**Avis délibéré de la Mission Régionale d'Autorité environnementale
d'Île-de-France sur le projet de modification n°2 du plan local
d'urbanisme (PLU) de Coubron (93)**

n°MRAe 2017-43

Plan cadastral informatisé – Extrait dossier – Évaluation environnementale de la modification n°2 du PLU de Coubron - VF1 - Janvier 2014

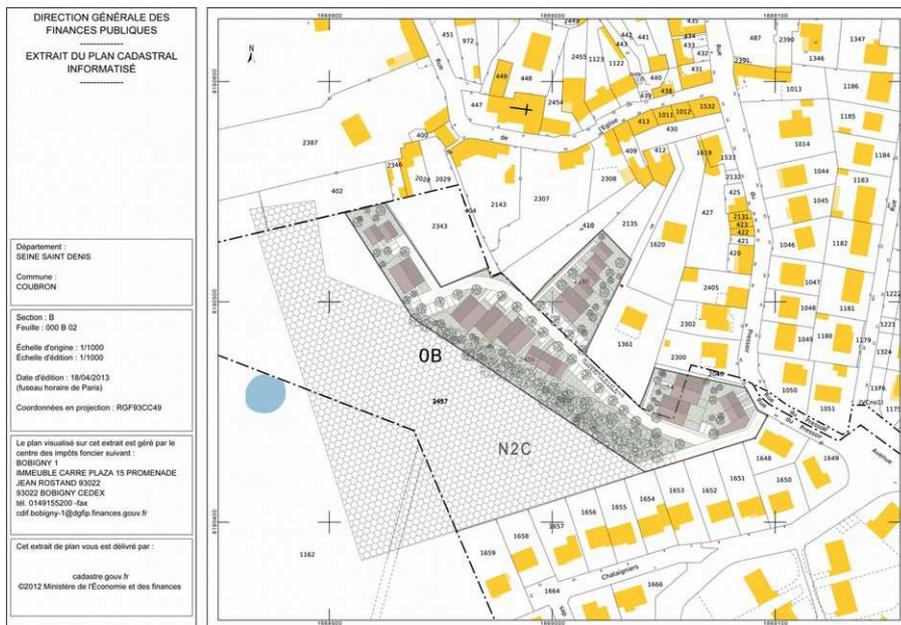
De plus, au vu des enjeux environnementaux, le rapport environnemental ne démontre pas la pertinence de construire en zone AUA. La question de la densification n'est évoquée ni à l'échelle de l'ensemble de la zone AUA ni à l'échelle communale. Par conséquent, il est légitime de douter de l'absence d'alternative raisonnable au fait d'autoriser des constructions sur un site naturel d'importance et de porter ainsi atteinte à une entité Natura 2000.

Par ailleurs, l'évaluation environnementale préconise le classement en zone naturelle de la lisière située entre la forêt de Bondy et le projet de logements sociaux. Si cette mesure semble aller dans le bon sens, on peut s'interroger sur le fait qu'elle se limite au périmètre de l'opération de 39 logements alors que c'est toute la zone AUA, donc toute la lisière de la forêt en contact avec le tissu urbain à cet endroit, qui est ouverte à l'urbanisation. Par ailleurs, le zonage retenu in fine, tel qu'il apparaît dans le dossier de saisine de la MRAe, ne reprend pas cette préconisation. La délimitation de l'espace naturel jouxtant la zone AUA reste inchangée.

France Habitation¹⁶ s'engage à assurer, pendant 40 ans, le maintien de l'espace naturel présent sur le secteur UBa et situé en contact direct de la forêt. Une telle initiative peut être soulignée. Cependant, elle ne saurait remplacer des dispositions du règlement graphique et écrit du PLU.

Enfin, le rapport environnemental n'apporte pas d'élément sur la valeur écologique de la partie de l'EBC appelée à être déclassé et éventuellement défriché.
